Ref. KCML : GM/AND30011_679_PUN_Vogelzang_300

Betreft : ANDERLECHT. Vogelzangstraat 300. Inrichten van een privétuin. Aanvraag van een unieke vergunning.

EENSLUIDEND ADVIES VAN DE KCML.

Punt 3: plan met de geprojecteerde situatie

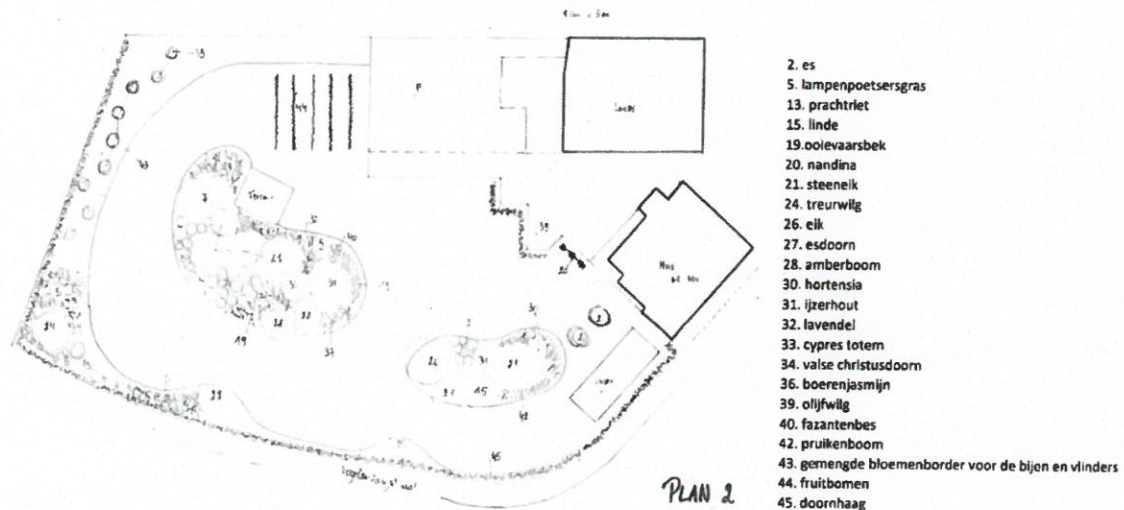
De KCML brengt een ongunstig advies uit over de aanvraag. Algemeen genomen meent ze dat het voorliggende ontwerp niet aangepast is aan deze specifieke locatie en onvoldoende rekening houdt met de landschappelijke kwaliteiten van het beschermde landschap waarin de tuin gelegen is. Er wordt geen aansluiting gezocht met de typische en waardevolle kenmerken van plek. Het ontwerp is niet doordacht en is een samenvoeging van afzonderlijke elementen die geen coherent geheel vormen. De documenten zijn ook uiterst summier en niet voldoende gedetailleerd om een kwaliteitsvolle uitvoering te kunnen waarborgen.

Bovendien merkt de KCML op dat de lijst van beplantingen een groot aantal exoten vermeldt, alsook enkele invasieve soorten die niet compatibel zijn met het semi-natuurlijke karakter van het beschermde landschap. Voor de 'doornhaag' rond de tuin wordt dan weer niet vermeld welke struiksoort er precies voorzien wordt. In geen geval mag dit een onaangepaste soort zijn, zoals roodbladige Berberis, maar moet geopteerd worden voor een aan de omgeving aangepaste soort (zoals meidoorn).

Het reeds uitgevoerd verhard terras en de parkeerzone doen afbreuk aan het landschappelijke en natuurlijke karakter van de plek en zijn losse elementen die niet oordeelkundig ingebed zijn in een coherent totaalplan. Wat de aanleg van een nieuwe vijver betreft, die natuurlijker zou zijn dan de bestaande, toont het bijgevoegde schetsmatige plan enkel een rechthoekige waterpartij. Het natuurlijk karakter blijkt dus geenszins en ook de plaats waar dit vijvertje wordt ingeplant roept vragen op (komt weinig tot zijn recht op die plek aan de rand van de tuin, niet geïntegreerd).

Kortom, de KCML vraagt het ontwerp volledig te herwerken: zowel het basisconcept als de plantenkeuze en de eventuele integratie van een waterpartij en/of andere specifieke tuinelementen moeten herzien en opnieuw bestudeerd worden zodat een samenhangend geheel ontstaat. Daarbij moet het uitgangspunt zijn om aansluiting te vinden bij de typische landschappelijke kwaliteiten van de Vogelzangsite waartoe het perceel behoort. Om die goede integratie te waarborgen vraagt de KCML aan om minstens de zuidelijke helft van het perceel niet als een 'doordeweekse' tuin op te vatten maar hier een boomgaard met weiland aan te leggen (keuze aangepaste boomsoorten, hoog- of halfstammen... te bestuderen) en zo een passende overgang van het omliggende landschap naar het eigenlijke tuingedeelte te garanderen. De beplantingen moeten streekeigen zijn en bijdragen aan de landschappelijke integratie van het geheel (zie bijvoorbeeld de lijst van Leefmilieu Brussel: leefmilieu.brussels > Groene ruimten en biodiversiteit > Mijn tuin > Hoe moet ik mijn planten kiezen ? > Inheemse en aanbevolen plantensoorten: synthetische lijst). Het verhard terras en de parkeer ruimte die zonder vergunning aangelegd werden, moeten verwijderd worden.
